Lähettäjä: [redacted]
Lähetetty: keskiviikko 21. lokakuuta 2026 15.00
Vastaanottaja: YHT Kirjaamo
Kopio: [redacted]
Aihe: [redacted] muistutus Vantaan ratikan katu- ja puistosuunnitelmista
Liitteet: Muistutus Vantaan ratikan katusuunnitelmasta.pdf

Muistutus Vantaan ratikan 7.-21.10.2026 katusuunnitelmasta ratikan nähtävillä olevista katu- ja puistosuunnitelmista

OSUUSTIE välillä Antaksentie - Väinö Tannerin tie

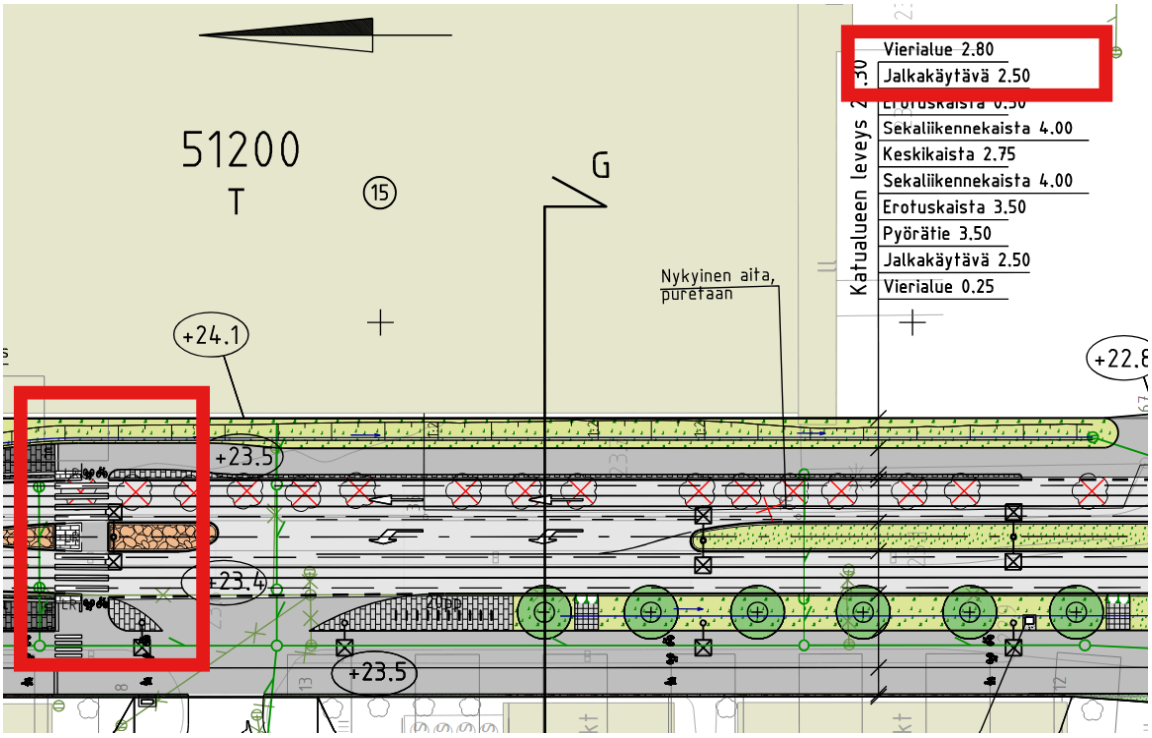
Suunnitelmassa pyöräilyn merkinnät on lisätty jalkakäytävälle, mikä voi aiheuttaa vaaratilanteita ja liikennesääntöjen rikkomista. Siksi ehdottaisimme näiden merkintöjen poistamisen väylän osuudelta, joka on sallittu ainoastaan jalankululle.

VÄINÖ TANNERIN TIE välillä Osuustie-Lentoasemantie

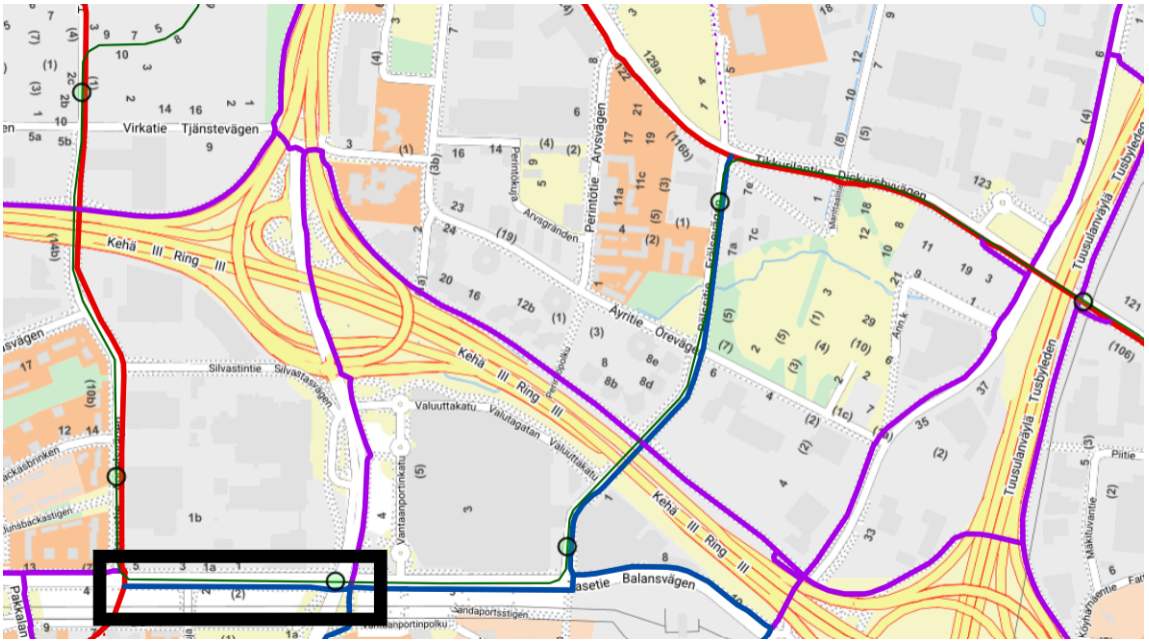
Pääpyöräreitin mitoitukset suunnitelmassa eivät täytä Vantaan asettamia minimirajoituksia, sillä suunnitelmassa on osoitettu yhdistetyn kävely- ja pyörätien leveydeksi 3.5m.

Ehdottamme tämän tilavarauksen uudelleen harkintaa sekä keskiviivan lisäämistä Vantaan

pyöräliikenteen kehittämisohjelman mukaisesti. Reitistö kytkeytyy olennaisesti Jumbon kauppakeskukseen, ja siksi näille parannuksille on uskoaksemme tarvetta.

Annefredinsilta

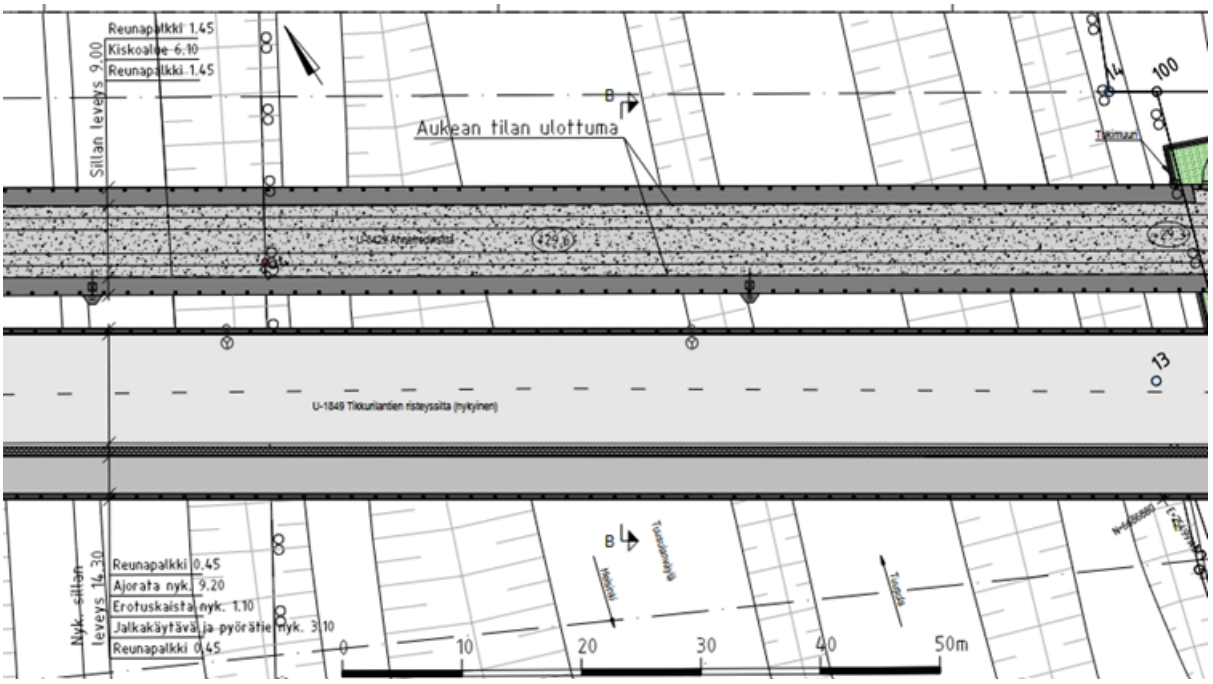
Annefredinsilta katkaisee pyöräbaanayhteyden, eikä suunnitelmissa ole osoitettu suuntia erottelevaa viivaa. Tilavaraus yhdistetylle pyörä- ja kävelytielle huolestuttaa, eikä nykyinen tilanne luultavasti tule takaamaan riittävää turvallisuutta ja sujuvaa liikennettä kävelijöille ja pyöräilijöille tulevaisuudessa. Ehdottaisimme autokaistojen kaventamista nykyisistä leveyksistä linja-autoliikennöidyn kaistan minimimitoituksiin, eli 3.5 metriin.
